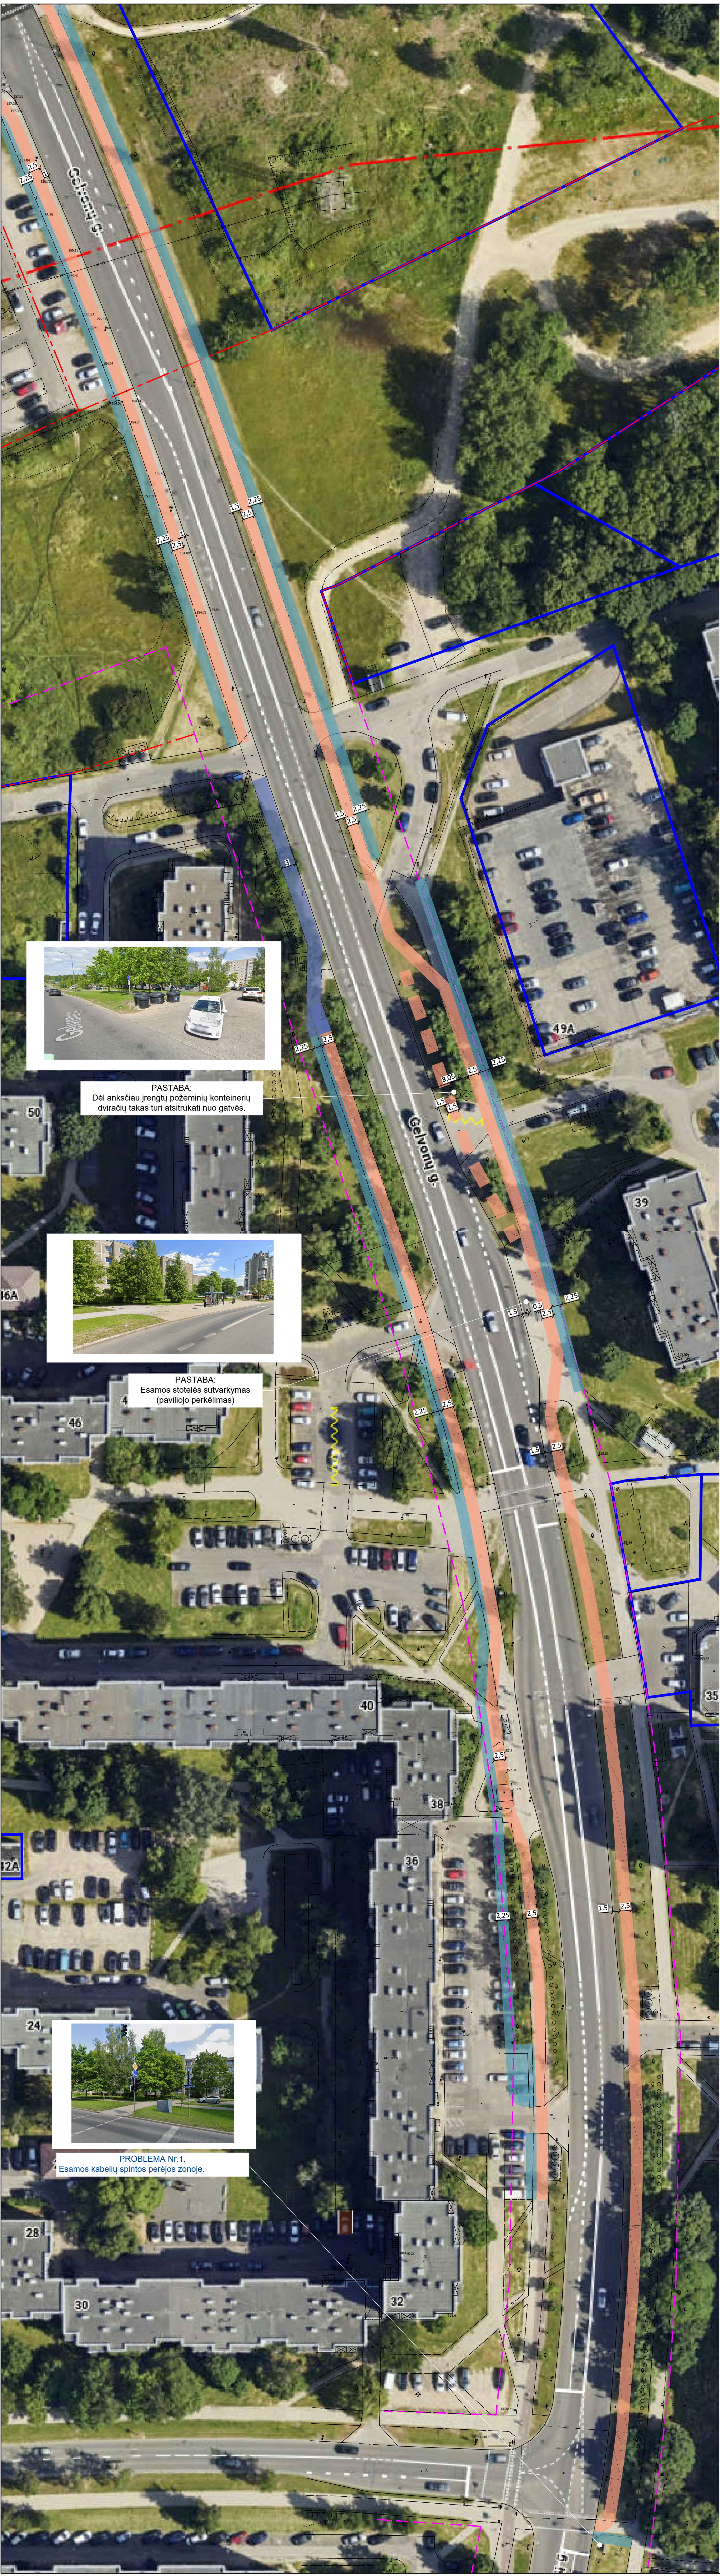
PASTABA:
Dėl anksčiau įrengtų požeminių konteinerių
dviračių takas turi atsitrūkati nuo gatvės.

PASTABA:
Esamos stotelės sutvarkymas
(pavilgoj perkėlimas)

PROBLEMA Nr.1.
Esamos kabelių spintos perėjimo zonoje.
